Oggetto: MTC ENERGIA S.r.l. - Impianto "NOVOLI Z.I.-3" - PAUR ai sensi dell'art. 27 bis del D.Lgs. n. 152/2006 relativo ad un impianto di produzione di energia da fonte solare fotovoltaica "Novoli Z.I.-3" di potenza nominale pari a 6.000 kVA, potenza installata pari a 6.249,10 kW e opere di connessione alla rete elettrica di distribuzione.

Conferenza di Servizi del 15.02.2024, parere di competenza.

**SERVIZIO OSSERVATORIO E PIANIFICAZIONE
PAESAGGISTICA**

Fig 2. (Elaborato R37_DocumentazioneSpecialistica_37).

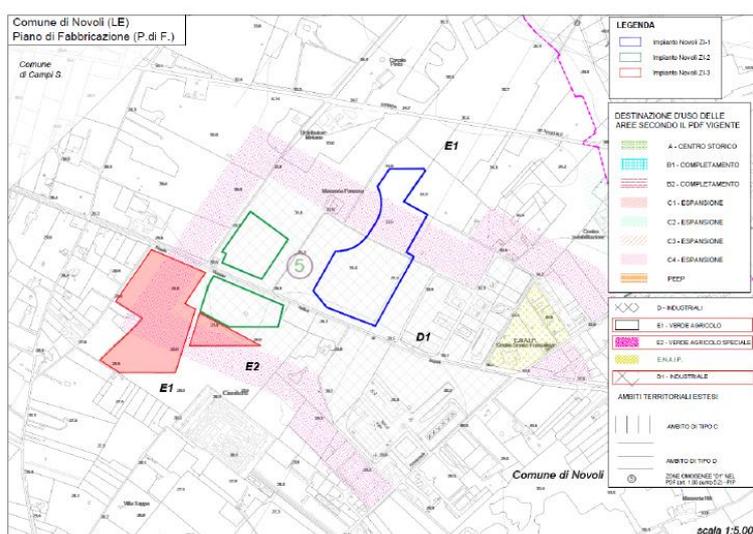
Dalla perimetrazione degli impianti Novoli ZI-1 (parte) e Novoli ZI-2 ricadenti in area a destinazione industriale, si evince che gli stessi non insistono sui lotti della zona industriale ma sui perimetri delle particelle catastali, ritagliando l'impianto (Novoli ZI-2), ove necessario, lungo le aree tutelate dal PPTR (Masseria Panzera). La previsione di questi impianti vanifica da un lato la pianificazione esecutiva della zona industriale, sottraendo

aree alla disponibilità di sviluppo prettamente industriale-artigianale e dall'altro sottraendo l'uso agricolo ancorchè temporaneo.

Fig 2. La ciclovia de La Greenway dell'acquedotto pugliese (PPTR- Elaborato 4.2.3 Il sistema infrastrutturale per la mobilità dolce) In color arancio l'impianto fotovoltaico Novoli ZI-3.

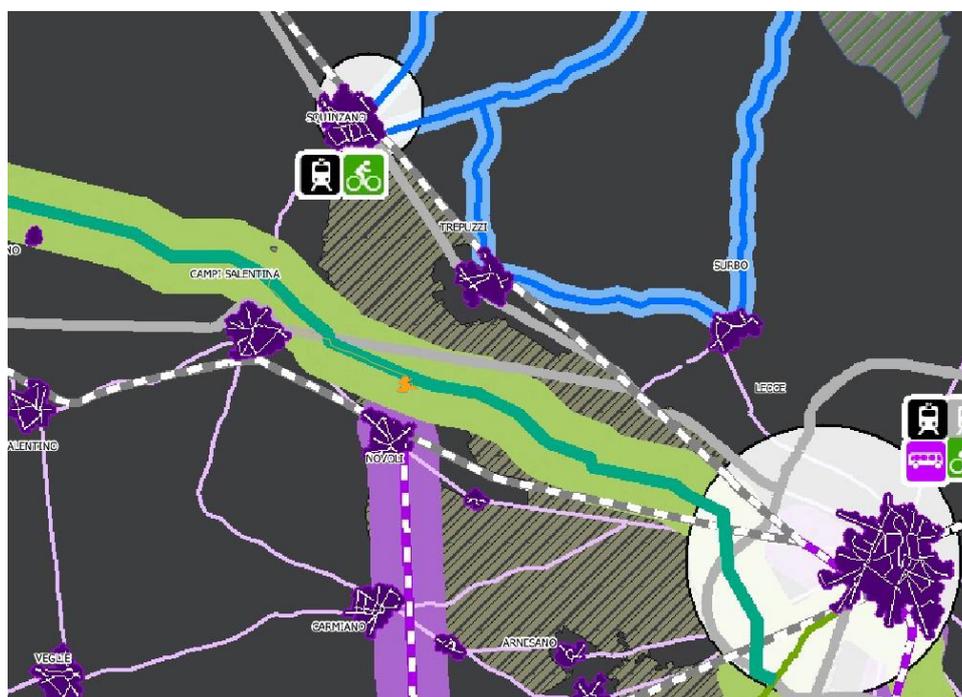
La fondamentale caratterizzazione geomorfologica è costituita dalla depressione carsica della Valle della Cupa, un avvallamento che si estende in direzione nord-ovest/sud-est e comprende i comuni a corollario di Lecce. Essa rappresenta un'area significativa dal punto vista fisico, ma anche antropico e storico-culturale; nell'area di intervento è ancora presente il sistema di centuriazione romana con antiche strade come la via Vecchia Napoli tangente l'area del progetto. Questa viabilità viene individuata nello scenario strategico del PPTR **"Il sistema infrastrutturale per la mobilità dolce"** in una linea dorsale di connessione polivalente come ciclovia de La Greenway dell'acquedotto pugliese per (Fig.2).
